## Keuringsverslag van een elektrische laagspanning- en zeer lage spanningsinstallatie

NIET CONFORM

Datum keuring: 23/11/2021

Controlebezoek van een oude huishoudelijke elektrische installatie van een wooneenheid bij verkoop op vraag van de verkoper volgens (KB 08/09/2019) - AREI Boek 1- 8.4.2. en 8.2.1. en 4.2.4.3.

Afbeelding schakel- en verdeelbord:

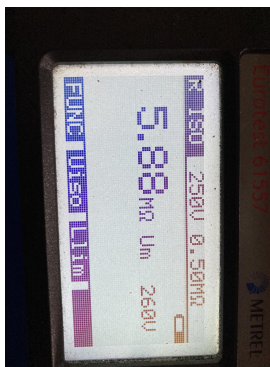
15.05 De deur en/of afschermplaat van het schakelbord dient (terug)geplaatst worden. Aanraking van onder spanning staande delen mogelijk. (Boek 1 Afdeling 5.1.4. en 5.3.5.1.A. en 4.2.2.3.)

17.02 De smeltveiligheidshouders of houders van automatische schakelaars dienen voorzien te worden van kalibreerelementen. (Boek 1 Onderafdeling 5.3.5.5.A.)

17.03 In meergefasige kringen is de smeltveiligheid of 1-polige automaat in de nulgeleider te verwijderen, te vervangen door alpolige automaten. (Boek 1 Onderafdeling 4.4.4.7.)

17.05 Niet alle stroombanen zijn beveiligd tegen overstroom. (Boek 1 Afdeling 4.4.1.)

17.08 De aanduiding van de nominale stroomsterkte van zekeringen en/of automaten in niet zichtbaar of is uitgewist. (Boek 1 Onderafdeling 1.4.2.1.)
